## CAMPANHA DE SERVIÇO

**Assunto:** Retroignição ou dificuldade de partida a frio

**Modelos envolvidos:** Veículos Fox 1.0l Total Flex (prefixo do motor BJE).

Fig 1. Local para identificação

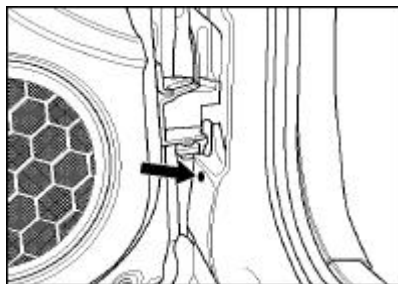
Após o atendimento, deve-se identificar o serviço realizado aplicando uma **Pinta de cor amarela** na região da coluna A, lado motorista e anotar no manual de garantia do veículo.
